**DIRECTION GÉNÉRALE DE L'ÉVALUATION
ENVIRONNEMENTALE ET STRATÉGIQUE**

**Rapport d'analyse environnementale
pour la modification du décret numéro 946-2011
du 14 septembre 2011 concernant le projet de construction
de l'usine AP60 du Complexe Jonquière à Saguenay
par Rio Tinto Alcan inc.**

Dossier 3211-14-031

Le 16 juillet 2018

FIGURE 1 : COMPARAISON DES CHARGES D'ÉMISSION DE GES ENTRE LA TECHNOLOGIE AP60 ET L'USINE D'ALMA (AP40)

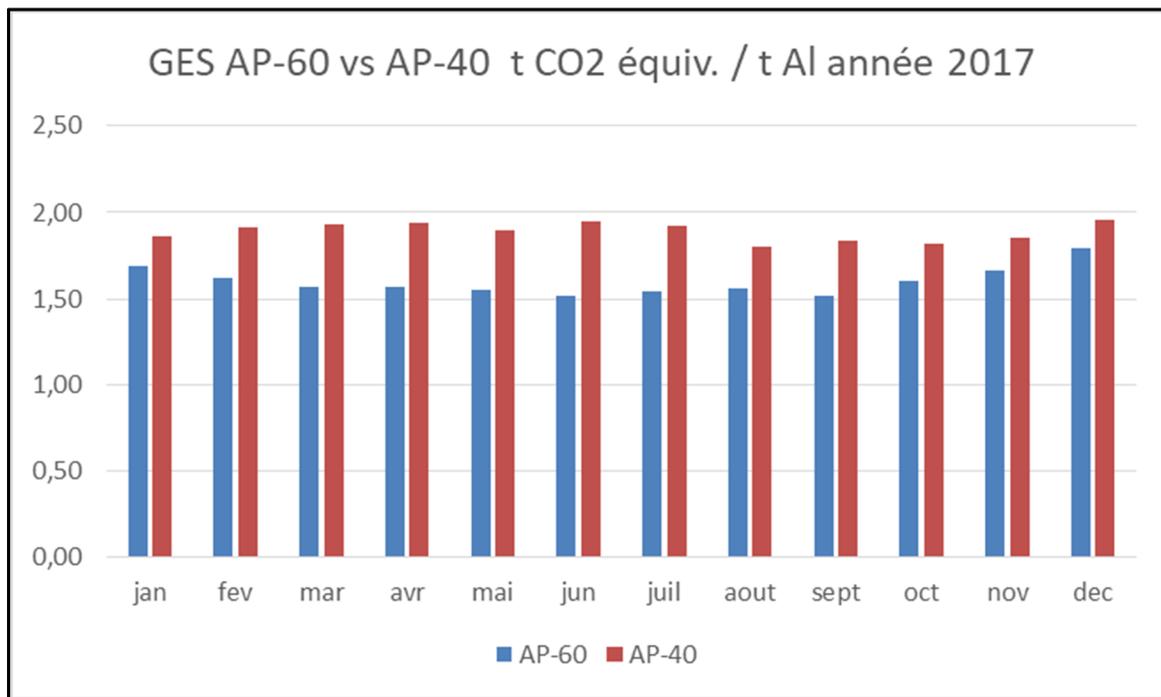
Afin de représenter la situation telle qu'elle apparaît aujourd'hui, RTA a déposé à l'appui de la demande de modification de décret un graphique mettant en relation les charges d'émission du centre technologique AP60 et l'usine d'Alma (AP40) (figure 1). Ce graphique montre que comparativement à l'usine d'Alma (AP40), le centre technologique AP60 a un facteur d'émission moindre de GES par tonne d'aluminium produite. Il démontre également que, comme avancé dans le rapport d'analyse environnementale de 2011, l'intensité d'émission réelle est inférieure à 2 t éq. CO₂ par tonne d'aluminium produite. Aussi, RTA confirme que cet effort de réduction est toujours en cours.

Le scénario de production présenté dans la modification de décret se situe à l'intérieur des paramètres analysés, jugés acceptables et autorisés dans le cadre de la PÉEIE. Le projet tel que présenté ne prévoit pas de sources d'émission supplémentaires ou différentes à ce qui était prévu. Au surplus, l'abandon du centre d'anodes et la fermeture du CPC représentent une diminution d'émission de GES comparativement à ce qui a été estimé en 2011. Considérant ce qui précède, la contribution supplémentaire aux émissions de GES est jugée acceptable.
